ÚZEMNÍ PLÁN MĚSTA BRNA

Textová část Odůvodnění

Kapitola 18 Rozhodnutí o námitkách (včetně odůvodnění)

Svazek Nb37 *(bez osobních údajů)*

1. ZMĚNA TYPU PLOCHY S ROZDÍLNÝM ZPŮSOBEM VYUŽITÍ NA PLOCHU ZMĚN, PLOCHU SMÍŠENOU OBYTNOU – C
2. ZMĚNA TYPU STRUKTURY ZÁSTAVBY NA KOMPAKTNÍ – k
3. ZMĚNA VÝŠKOVÉ ÚROVNĚ ZÁSTAVBY NA ÚROVEŇ 5
4. ZMĚNA NA ROZVOJOVOU LOKALITU

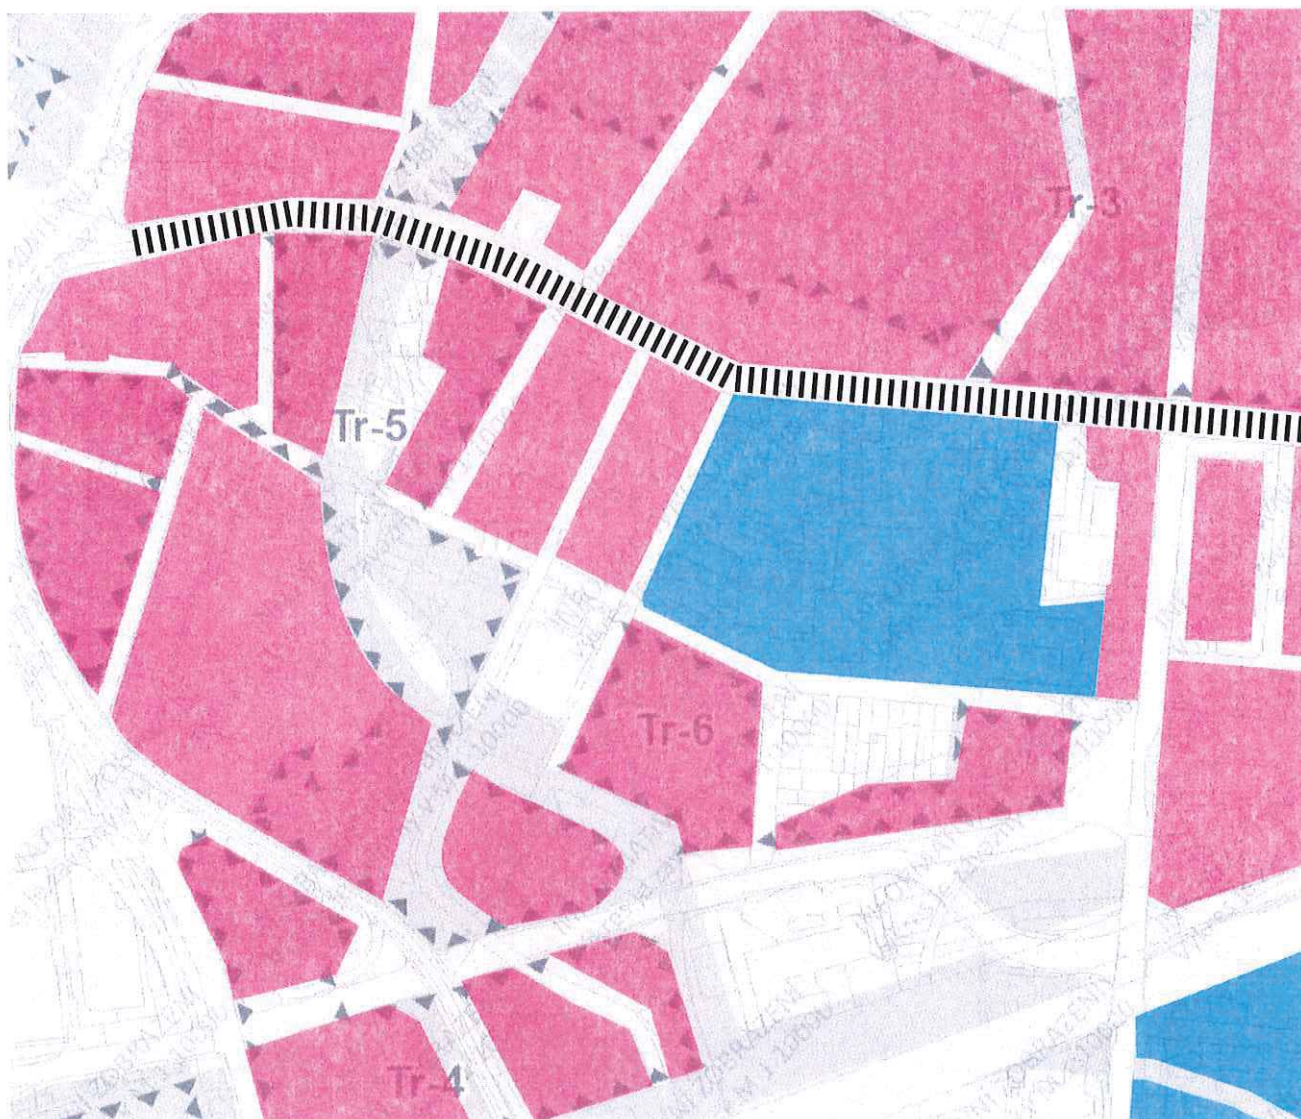
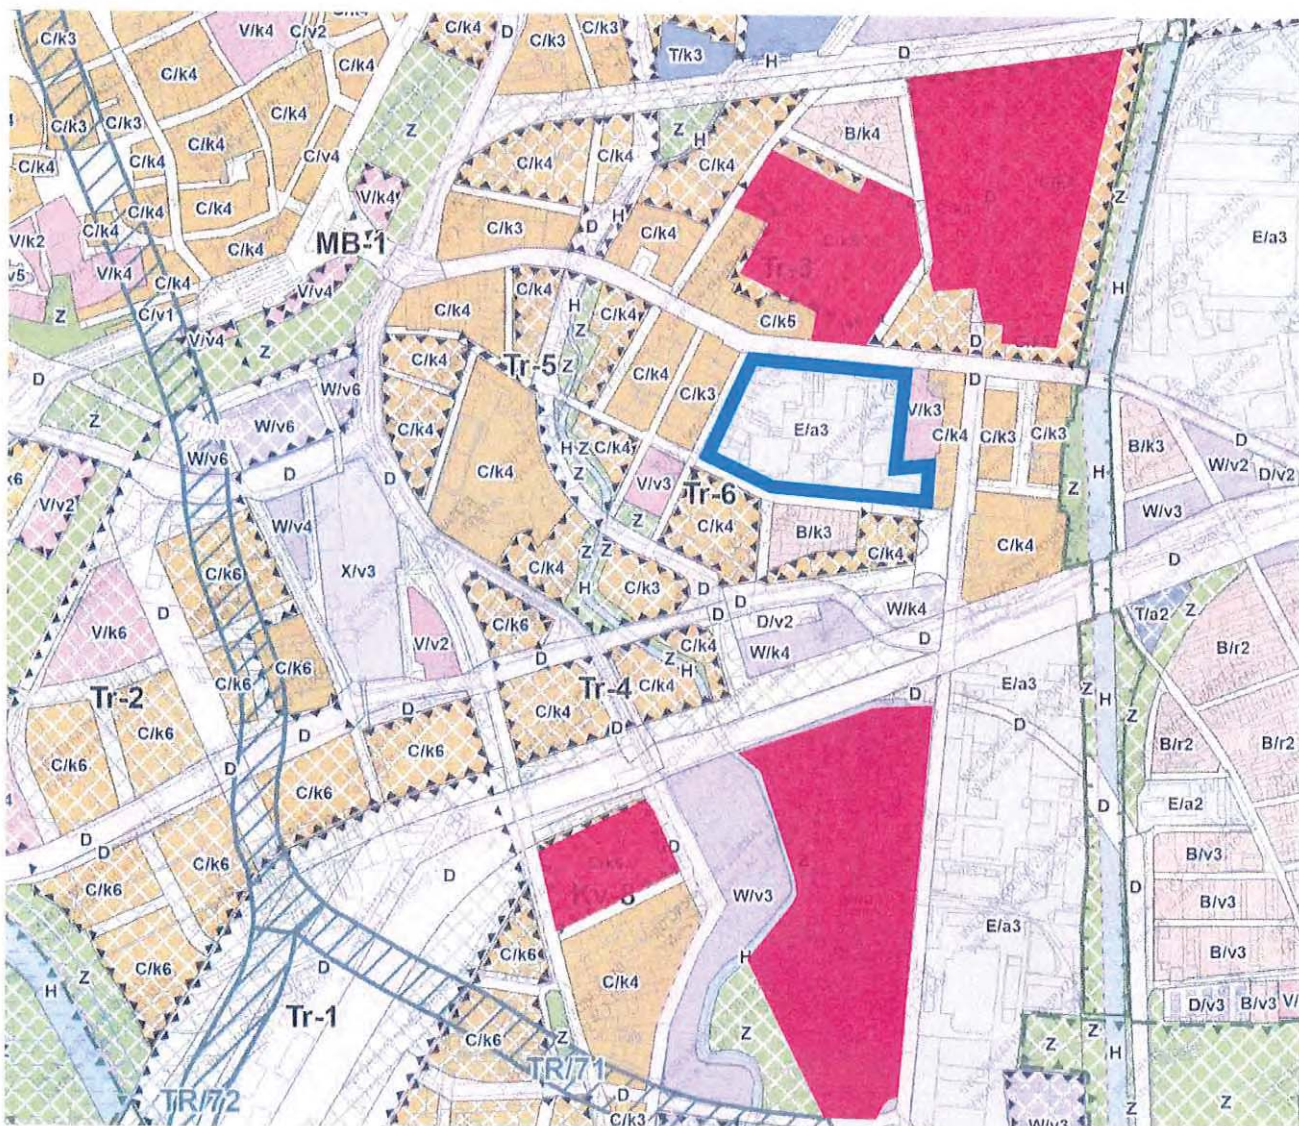
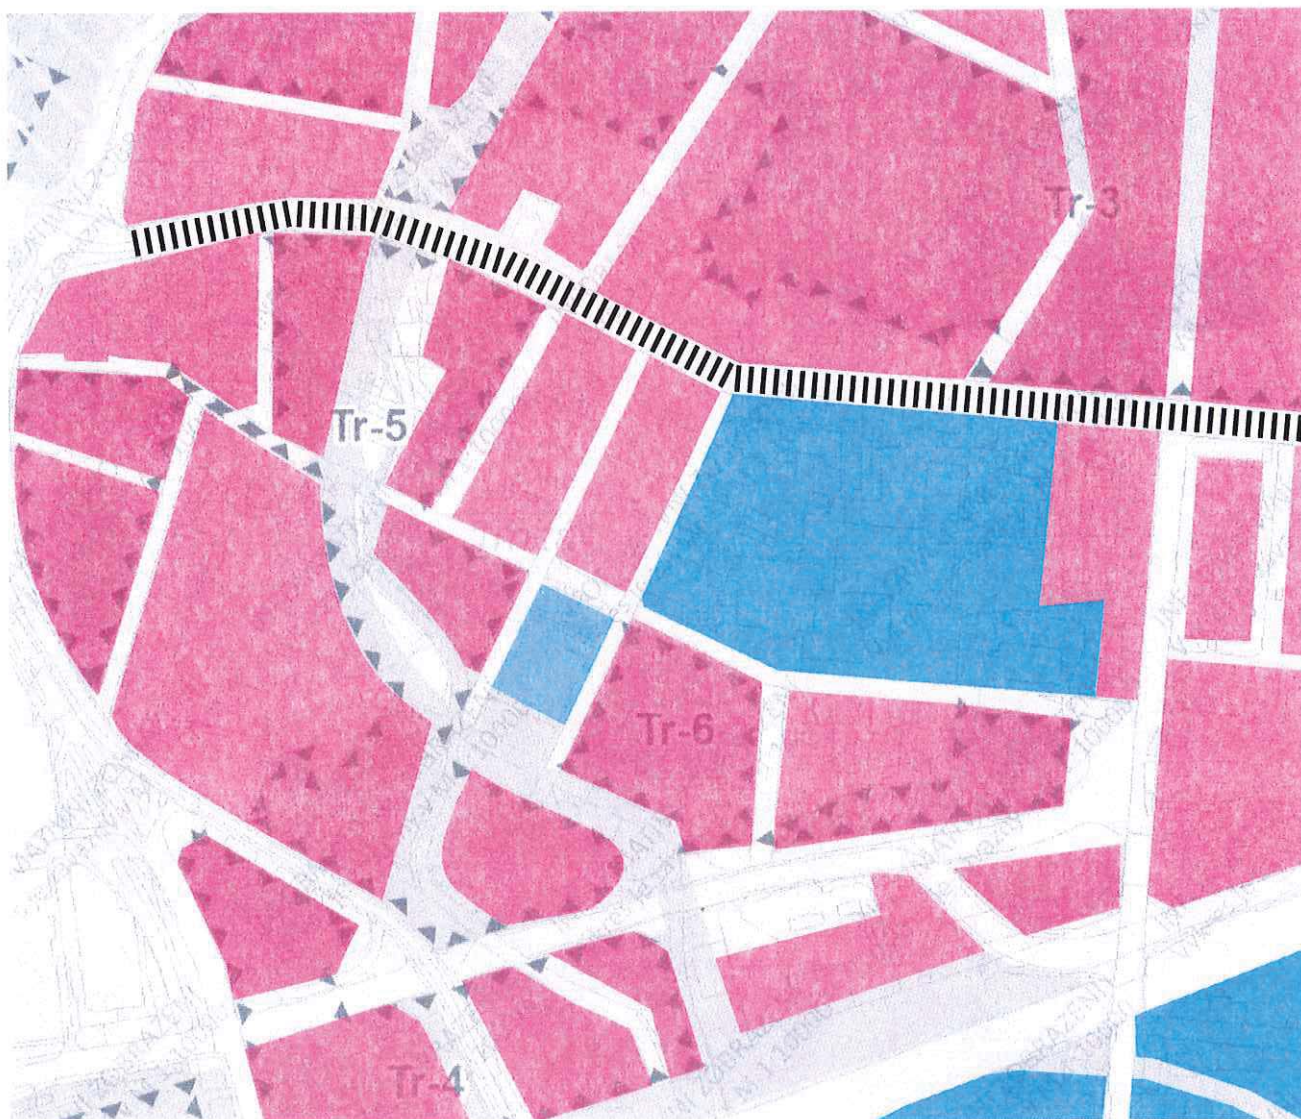
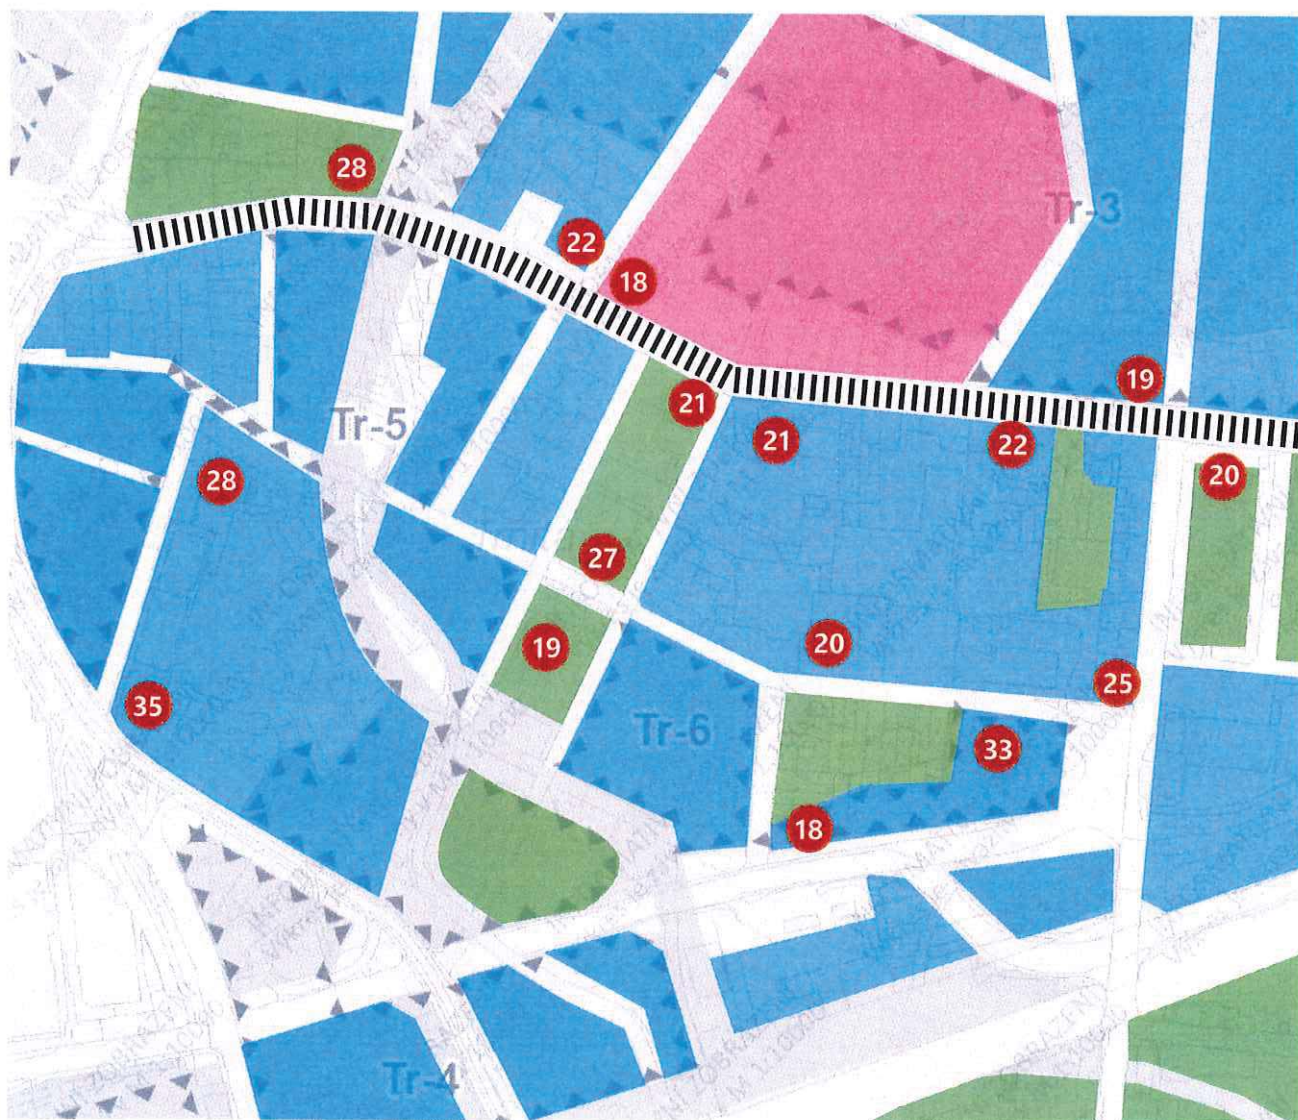
1. ZMĚNA TYPU PLOCHY S ROZDÍLNÝM ZPŮSOBEM VYUŽITÍ NA SMÍŠENOU OBYTNOU – C

Jedná se o lokalitu v širším centru města, pro kterou je typická smíšená obytná struktura zástavby.

Změna na plochu smíšenou obytnou je v souladu s charakterem ploch navazujícího území i sousedící městské třídy.
